## E-119 Tri+ Disc - Avis de modifications de pièces

### Fourches

## E-119 Tri+ Disc - Avis de modifications de pièces

### Capuchon de guidon

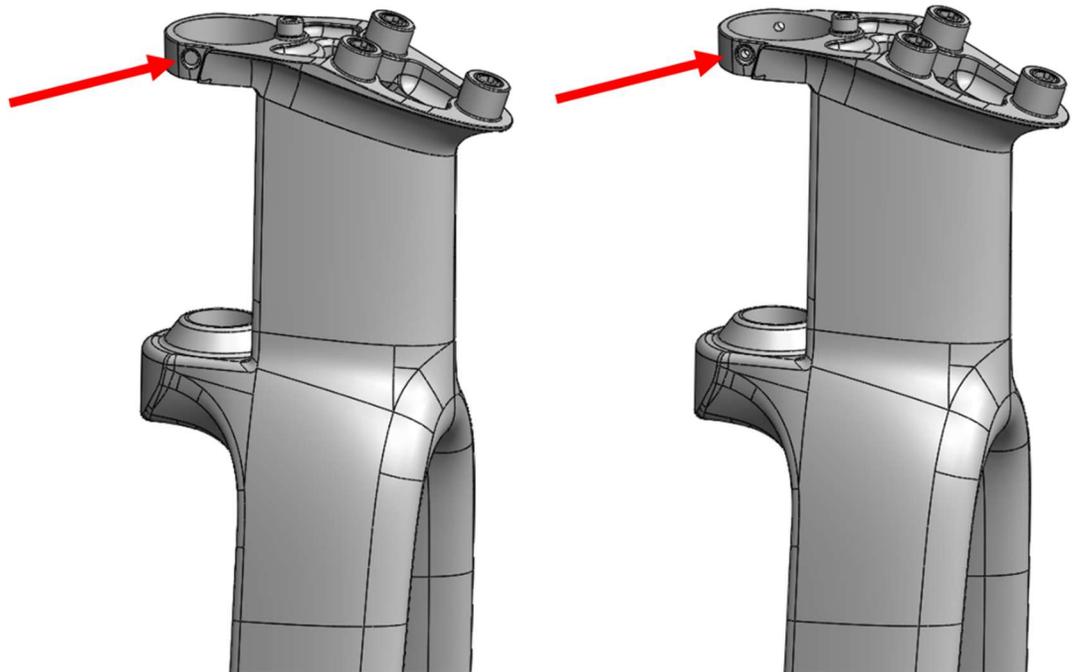
La colonne de fourche a été modifiée pour permettre de changer la méthode d'assemblage du capuchon de guidon. Auparavant, des œillets de caoutchouc dépassant du capuchon de guidon se logeaient dans des évidements de la fourche pour maintenir le capuchon en position. Pour la nouvelle configuration, des trous filetés ont été prévus dans la fourche pour permettre l'assemblage du capuchon de guidon à l'aide de vis à tête plate M3\*6 mm.

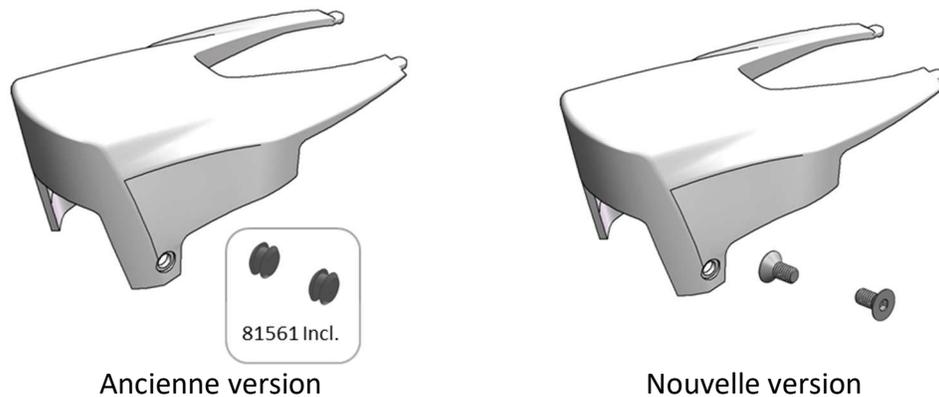
Le capuchon de guidon PN81560 a été modifié pour inclure deux vis à tête plate M3\*6 mm. De même, les oeillets en caoutchouc (PN81561) ont été retirés du kit de capuchon de guidon et ne seront disponibles que sous forme de pièces détachées (paire).

Les illustrations ci-dessous montrent les anciennes et nouvelles configurations de la pièce PN81560.
